Projet de construction d'une école primaire à L'Île-des-Sœurs

Mémoire de Bernard Tessier

l'Office de consultation publique de Montréal

figure 5

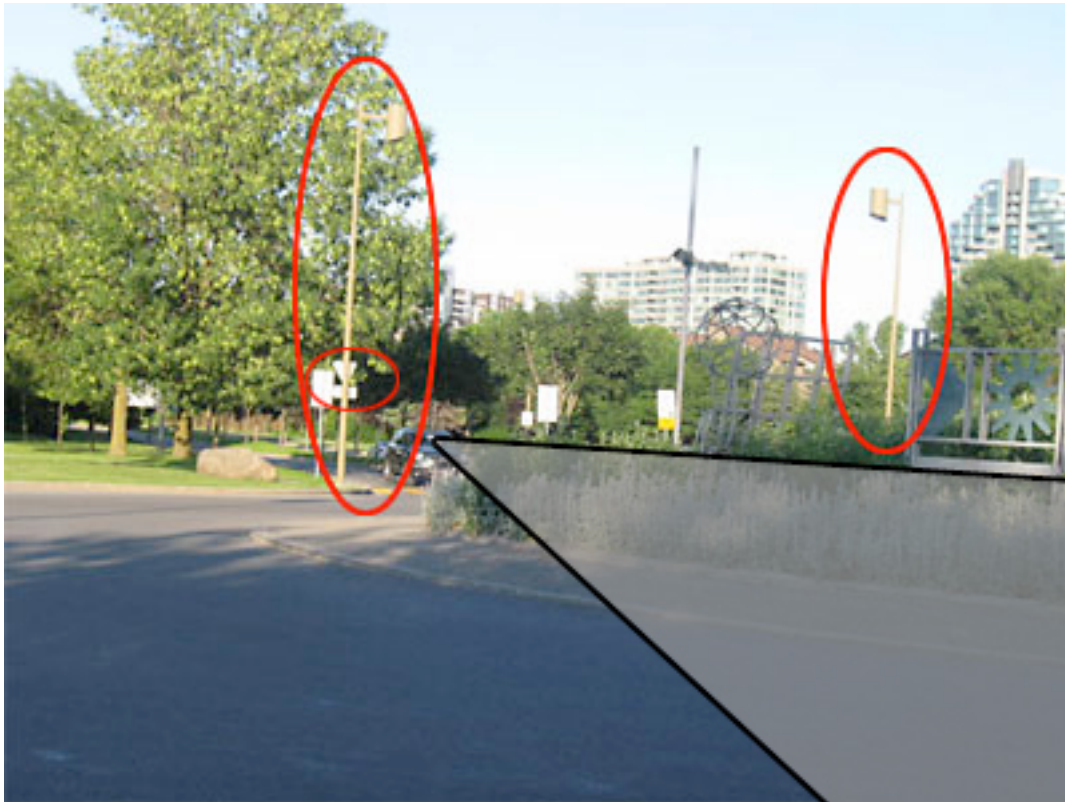
La figure 5 (photo juin 2013) illustre deux des sept lampadaires vétustes du Carrousel. Après un demi-siècle d'usure, il est raisonnable de croire qu'ils ont atteint leur fin de vie utile.

Contrairement aux pratiques recommandées, on remarque les affiches montées sur chacun des fûts. Six fûts (en groupes de deux) sont installés à l'extrémité des trois traverses.

Il n'existe aucun lampadaire permettant de bien éclairer les îlots de refuge (endroit de sûreté des piétons entre les boulevards).

figure 6

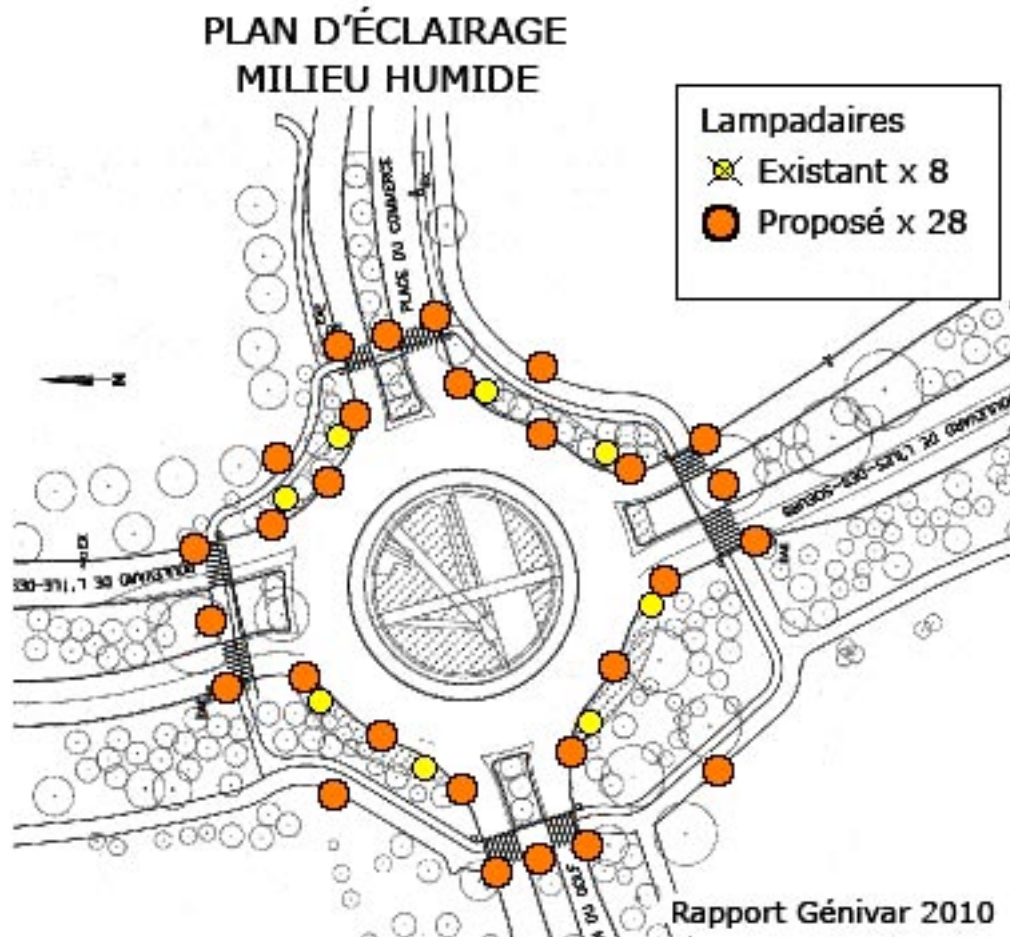
Le plan d'éclairage a été conçu avec 8 lampadaires dirigés principalement dans l'anneau de circulation.

Le rapport Génivar recommandait l'implantation de 28 lampadaires modernes, dont 12 pour les traverses piétonnes.

Le plan d'éclairage contient 7 lampadaires vétustes, dont un, pour l'anneau de circulation. (figure 7)

figure 7

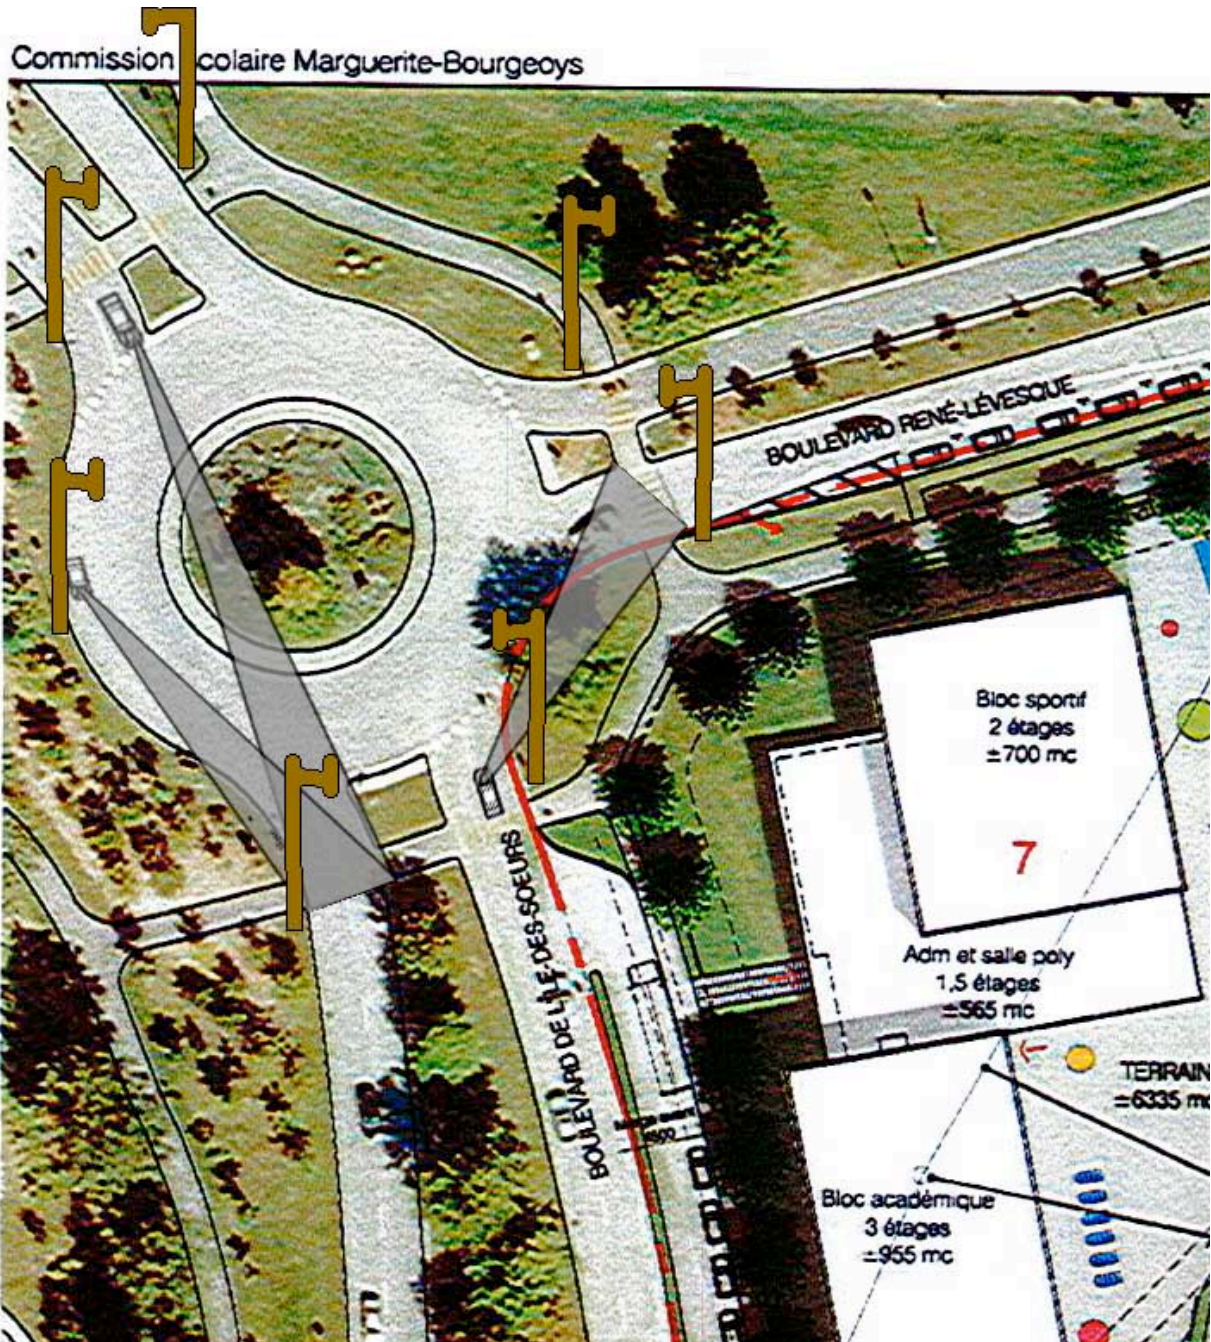
La figure 7 démontre le cas type d'un véhicule à mi-chemin dans l'anneau, se dirigeant vers le brigadier et dont la ligne de visibilité est obstruée par la végétation.

Il est important de noter qu'un seul des sept lampadaires éclaire l'anneau des voies de circulation tel qu'indiqué à la figure 7.

Trois points où les triangles de visibilité vers les traverses sont obstrués
